Parco Regionale delle Alpi Apuane
Settore Uffici Tecnici

NULLA OSTA DEL PARCO
(art. 31 Legge regionale 19 marzo 2015 n. 30)

n. 7 del 15.03.2019

Oggetto: Rettifica di errore materiale sul Nulla Osta n. 5 del 11.03.2019 relativo al Progetto di riduzione in pristino e risistemazione ambientale aree in difformità Cava M81 Padulello nel Bacino del Monte Cavallo.

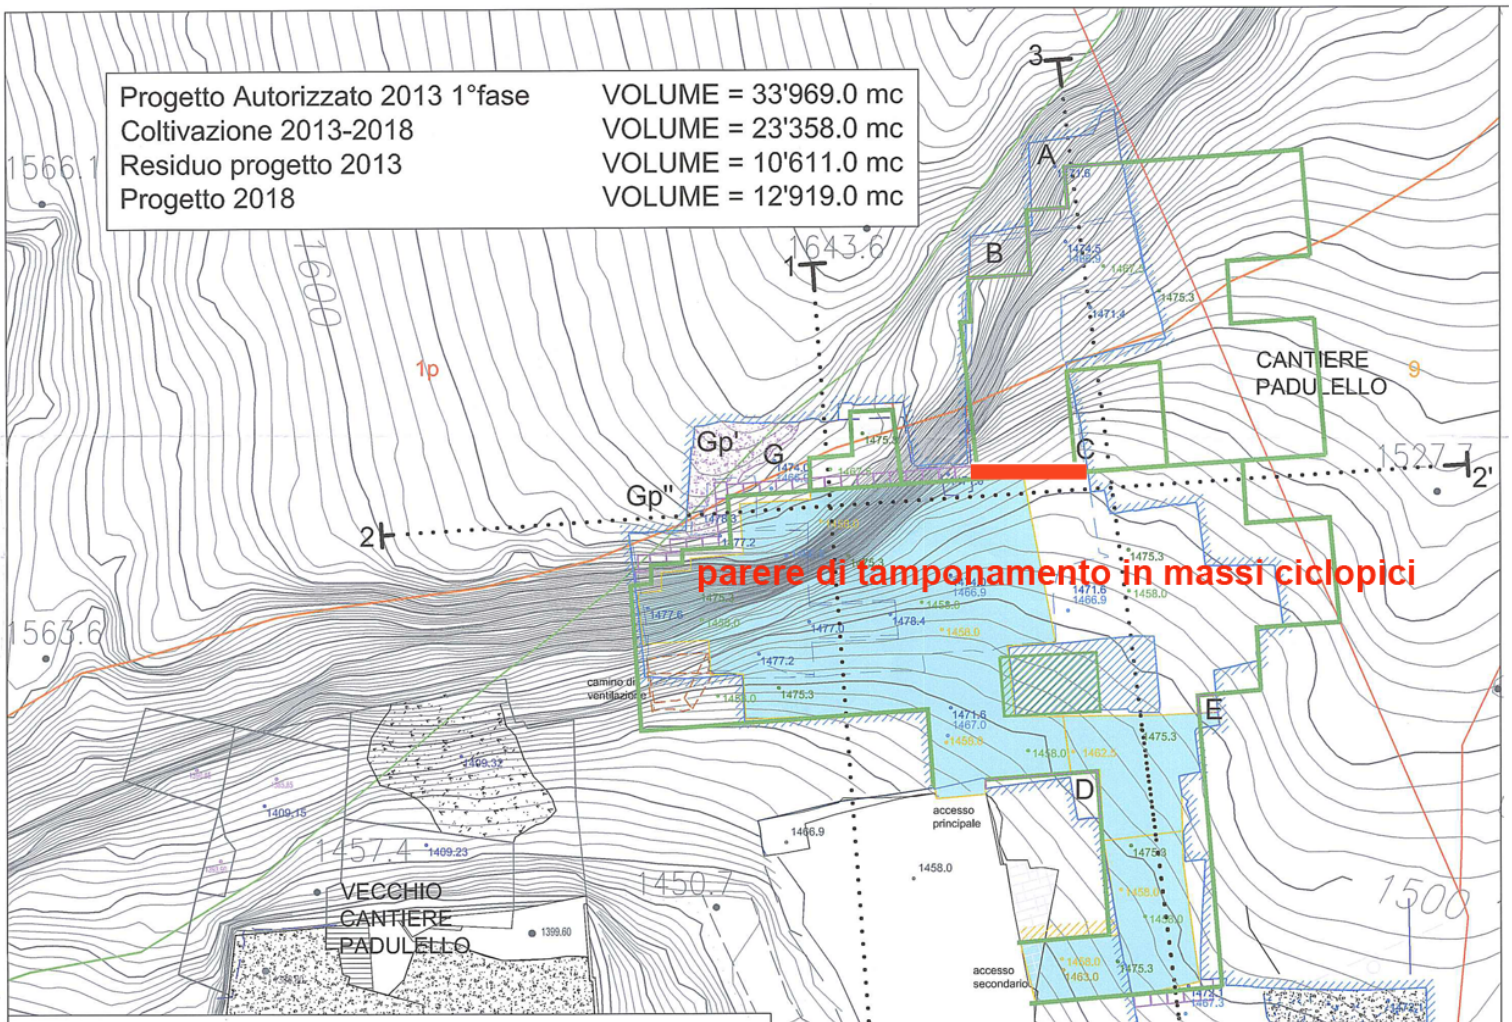
- *la parete di tamponamento della galleria difforme indicata con lettera F, non ricadente in area parco, dovrà essere realizzata in blocchi ciclopici, dovrà avere una altezza minima di 5 metri e dovrà prevedere un passaggio pedonale per eventuali ispezioni da parte delle autorità competenti;*

- *relativamente al ripristino delle gallerie difformi realizzate in area contigua di cava e in area ZPS, dovrà essere realizzata una parete di tamponamento in blocchi ciclopici, con altezza minima di 5 metri, a prolungamento della bastionatura già prevista per le aree difformi indicate con lettera G, fino ad arrivare al pilastro centrale ricomprendendo anche la difformità indicata con lettera C (vedi planimetria allegata al presente atto);*
